شماره: C19010

دستورالعمل فراخوان

نوع خودرو: پژو پارس و ۴۰۵

شرح فراخوان: نشت سوخت از لوله های بالای باک

اتصال
شماره ۳اتصال
شماره ۲اتصال
شماره ۱

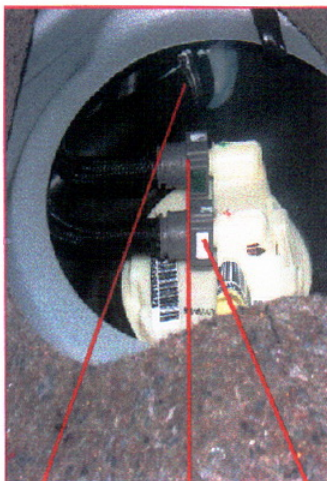
- ۱- صندلی عقب و درپوش پلاستیکی روی پمپ بنزین را برداشته و مطابق تصویر اتصالات شماره ۱ و ۳ را با جلو و عقب کشیدن آنها و نیز چرخاندن اتصال شماره ۳ در محل مونتاژ شده کنترل نمائید.
- ۲- در صورت رؤیت هرگونه ایراد مونتاژی، (مانند جانبودن کامل کوئیک کانکتورها، شل بودن بست شیلنگ، له شدگی شیلنگ و...) اتصالات را بازو آنها را بدرستی در محل خود نصب نمائید. در صورت نیاز قطعه معیوب تعویض گردد.

توجه: لازم بذکر است که در هنگام مونتاژ مجدد اتصالات (کوئیک کانکتوری شماره ۱ و ۲) می بایست صدای حاصل از قفل شدن کانکتور مربوطه شنیده شود.

۳- جهت حصول اطمینان، سوئیچ خودرو را باز نموده و در هنگام عملکرد پمپ بنزین اتصالات را از لحاظ وجود نشتی بررسی نمائید.

۴- در صورت عدم وجود ایراد درپوش پلاستیکی و صندلی عقب را در محل مربوطه نصب نمائید.
